IMPIANTO IDROELETTRICO DI CAGLI CANDIRACCI

VALUTAZIONE PRELIMINARE ART. 6, COMMA 9, D.LGS. 152/2006

Adeguamenti di fase esecutiva

Nota tecnica descrittiva

Figura 4 – Affioramento continuo del substrato roccioso (marne) presso l'opera di presa dell'impianto in progetto

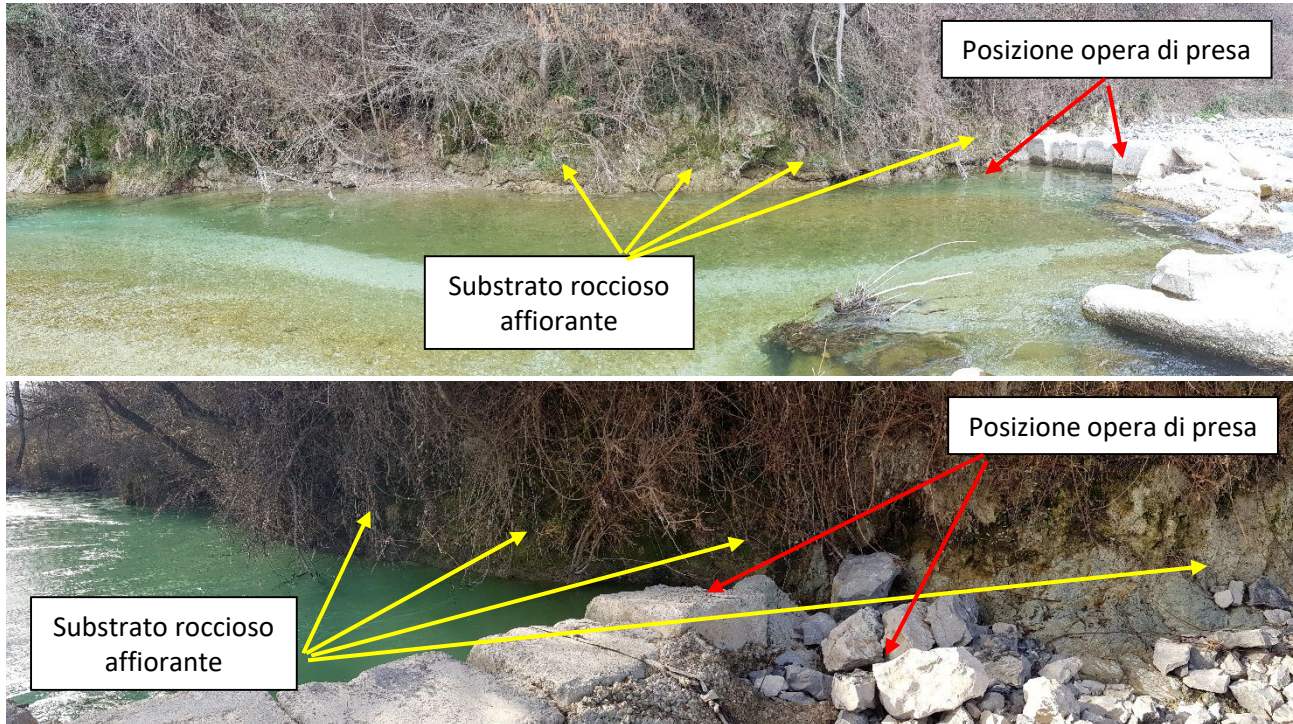
3. nell'eliminazione della scogliera di protezione in sinistra idraulica della bocca di presa, le cui funzioni antierosive non risultano necessarie in virtù dell'affioramento continuo del substrato roccioso, sostituita da un modesto prolungamento del muro d'ala sx della bocca di presa per consentire l'ancoraggio della barriera paratronchi sopracitata (rif. Tavv. 1 e 2 allegate)
